Siemiatycze, dnia 10.03.2015r.

**Do firm zainteresowanych przetargiem**

Dotyczy przetargu pn.: Poprawa bezpieczeństwa ruchu kołowego na terenie gminy Siemiatycze poprzez przebudowę drogi gminnej 109518B od drogi pow. 1763B - do drogi wojewódzkiej Nr 640 o długości 1745 mb.

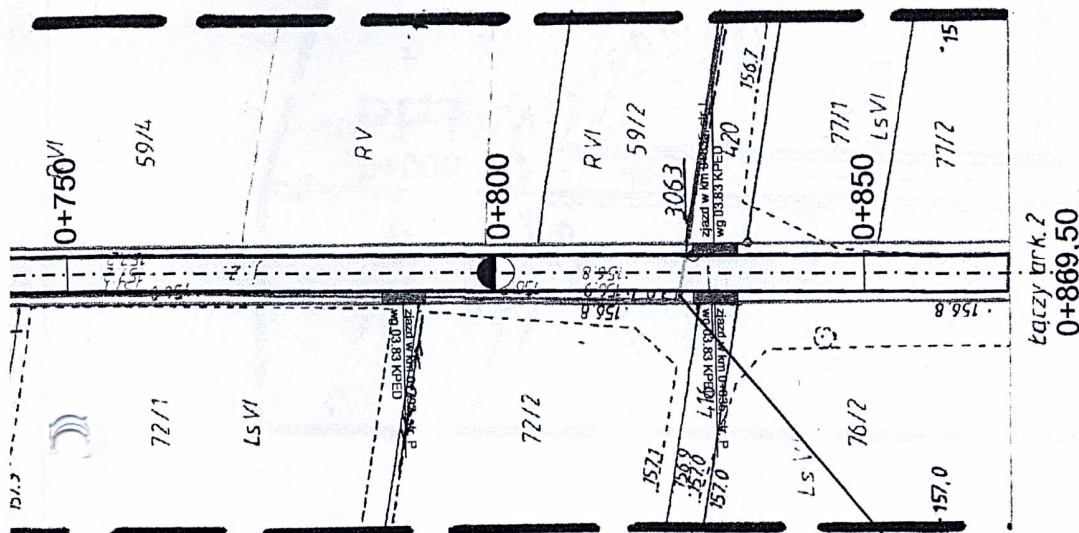
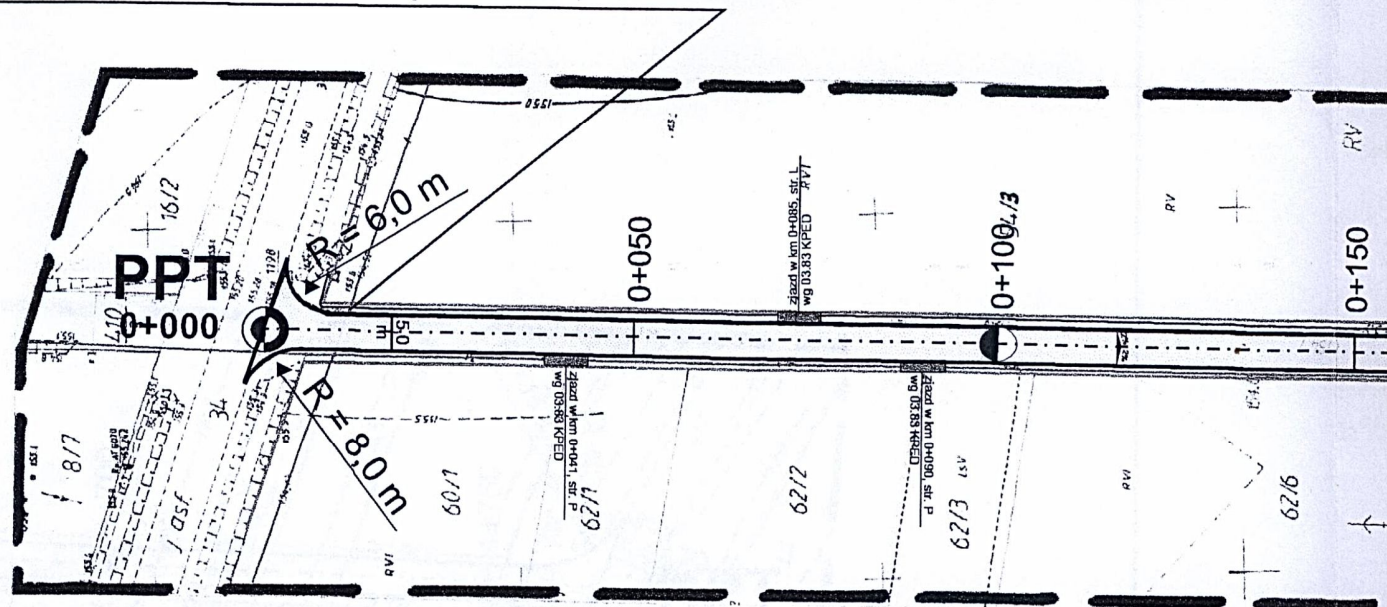
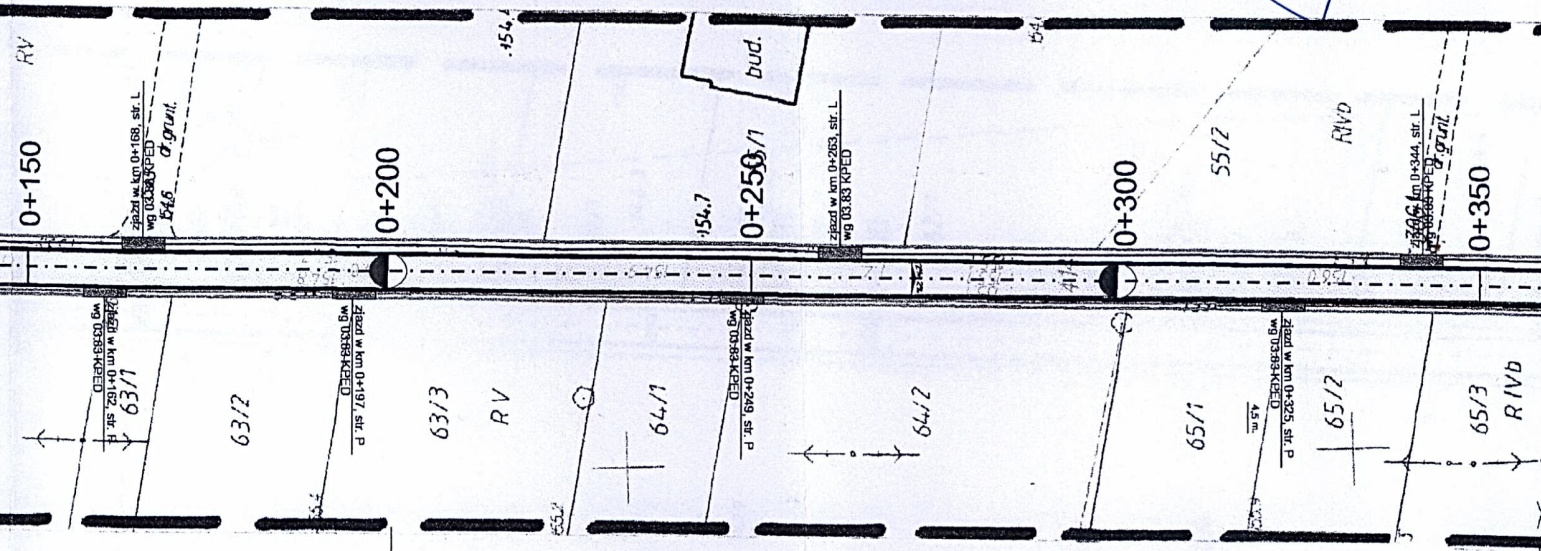
uzgadnia zabezpieczenie kabli SN i nN

1. Kable w miejscach skrzyżowania zabezpieczyć przepustami dwudzielnymi z polietylenu.
2. Prace ziemne w odległości 1,5 m od kabla prowadzić ręcznie pod nadzorem pracownika. RE Białsk Podlaski.
3. W przypadku podnoszenia kabla i wykonywania jakichkolwiek prac na kablu należy uzyskać zgodę i nadzór pracownika RE Białsk Podlaski
4. Wszelkie konsekwencje finansowe i prawne w przypadku uszkodzenia naszych urządzeń poniesie inwestor inwestycji podstawowej.

*Uwaga. Należy dodać kolumnę u Wydziale Linii WN skrzyżowanie z linią WN 110 kV Świerżycze Adamowice. Białsk Podlaski dn. 31.07.2014r.*

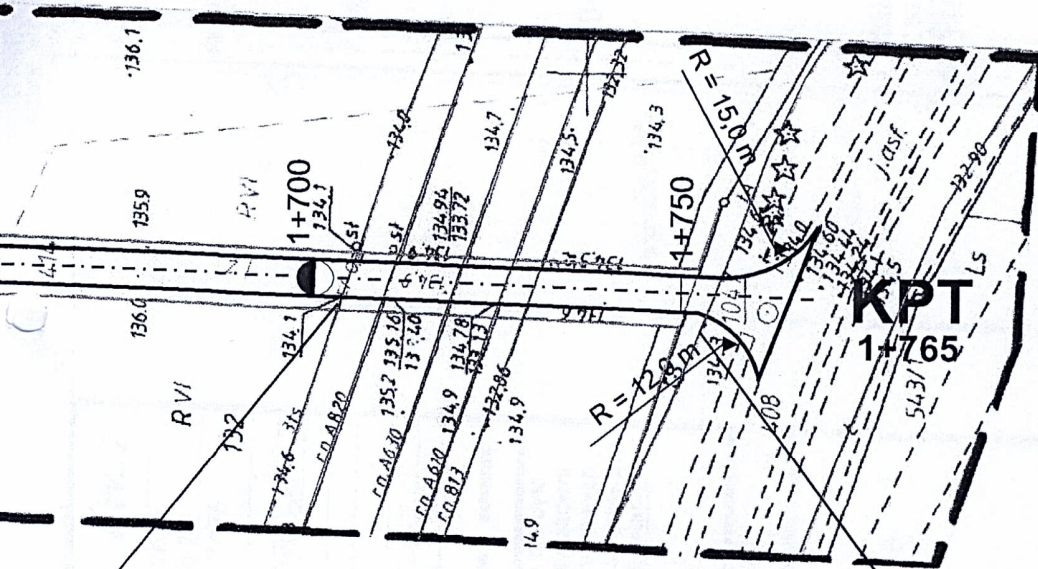
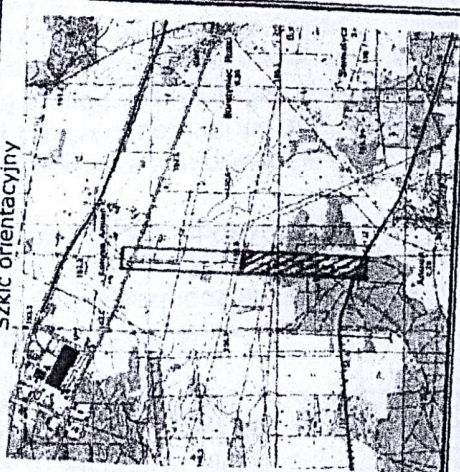
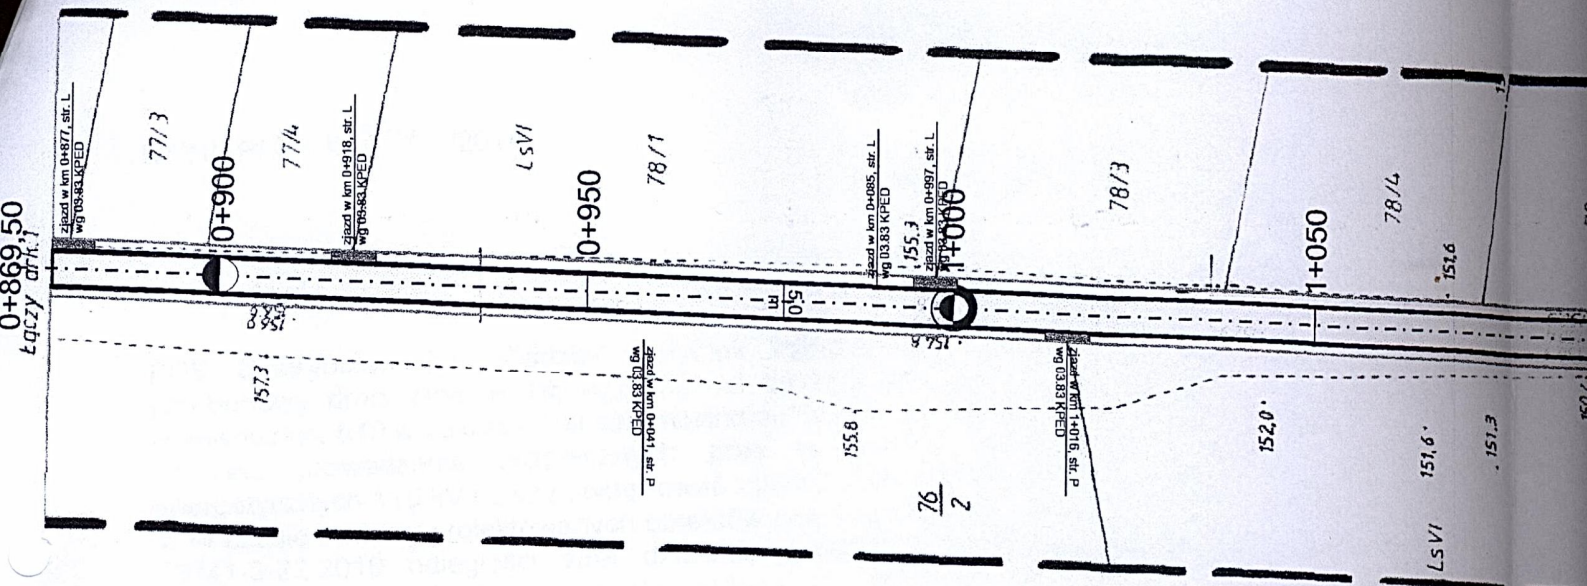
Rura osłonowa dwudzielna średnicy 110mm L= 12,0m
